# VKMA-C 01131/01251

Tehnički bilten – veljača 2012.

**Zamjena SKF kompleta: VKMA-C 01131 zamenjen je sa VKMA-C 01251**

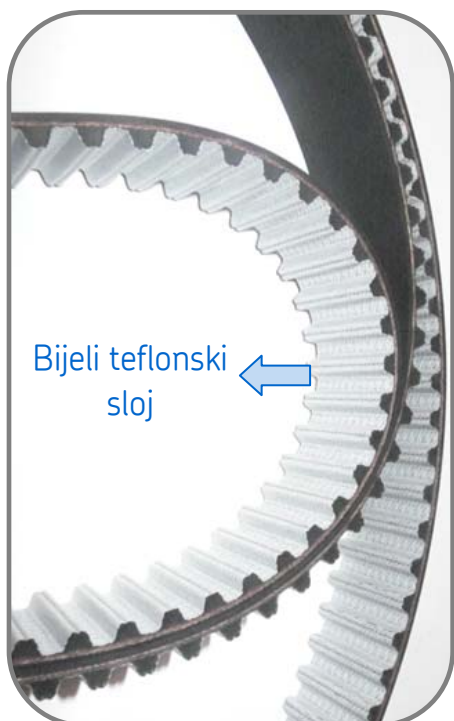
U skladu s OE specifikacijama razlika između SKF-ovih kompleta zupčastog remenja VKMA-C 01131 i VKMA-C 01251 je u remenu. Remenje ima iste fizičke dimenzije, ali drugačiju konstrukciju.

Zajedno s promjenom materijala od strane OE-a zamijenjen je i materijal remena u kompletu VKMA-C 01251 čija je konstrukcija jača. Proizvođači vozila danas u kompletima upotrebljavaju samo taj unikatan, pojačan remen te je i SKF zamijenio svoj komplet VKMA-C 01131 sa VKMA-C 01251.

Uz takav razvoj OE-a i promjenom sadržaja, modificiran je i materijal remena koji sada ima i teflonski sloj.

Teflonski sloj omogućava veću otpornost remena i produžava servisni interval s 90.000 na 120.000 km (ili 5 godina, što već nastupi ranije).

## Glavne prednosti teflonske konstrukcije remenja:

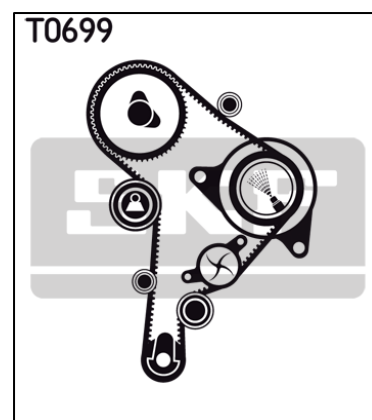
- Manje istežanje.
- Manja varijacija.
- Veća otpornost na trenje.
- Dulji životni vijek.
- Manja emisija CO<sub>2</sub>.
